De: BANRISUL LICITACOES
Enviado em: quarta-feira, 14 de novembro de 2018 16:32
Para: 'licitacao - Teletex'
Cc: Daniel C. Buss
Assunto: ENC: PREGÃO ELETRÔNICO Nº 0000699/2018 - PEDIDO DE ESCLARECIMENTO TELETEX (2)

Assunto: TELETEx | PEDIDO DE ESCLARECIMENTO | BANRISUL PE 0000699/2018

Solicito esclarecimentos abaixo em relação ao **Pregão Eletrônico nº 0000699/2018- AO BANRISUL.**, cujo objeto é o **AQUISIÇÃO DE SWITCHES COM SOLUÇÃO DE HARDWARE E SOFTWARE, SUPORTE TÉCNICO, MANUTENÇÃO, INSTALAÇÃO E TREINAMENTO, DE ACORDO COM AS ESPECIFICAÇÕES CONTIDAS NOS ANEXOS.**

Airflow Planning

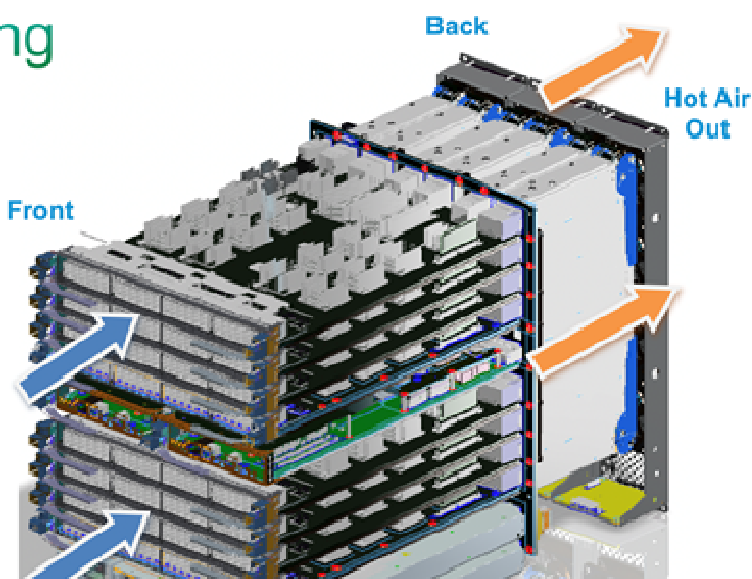
Levando em consideração as melhores práticas apresentadas, que visam ampliar a segurança e baixar custos de refrigeração, bem como para não restringir o certame a ponto de haver apenas um fornecedor participando, entendemos que também será aceito um equipamento que mantenha o “lado quente”, única e exclusivamente, no lado oposto ao dos gbics, conectores e cabos, conforme demonstrado no desenho acima. Está correto nosso entendimento?

Resposta: A exigência a qual este questionamento faz referência foi retirada através da errata publicada no dia 09/11/2018.

Airflow Planning

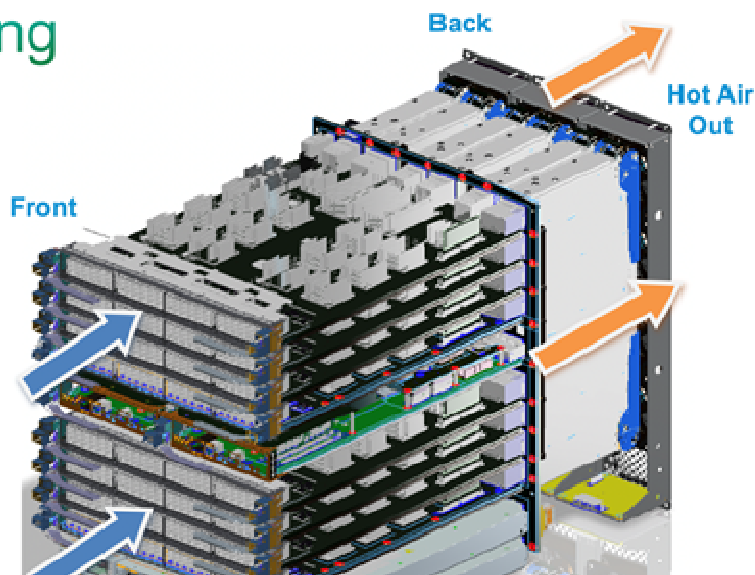
Levando em consideração as melhores práticas apresentadas, que visam ampliar a segurança e baixar custos de refrigeração, bem como para não restringir o certame a ponto de haver apenas um fornecedor participando, entendemos que também será aceito um equipamento que mantenha o “lado quente”, única e

exclusivamente, no lado oposto ao dos gbics, conectores e cabos, conforme demonstrado no desenho acima. Está correto nosso entendimento?
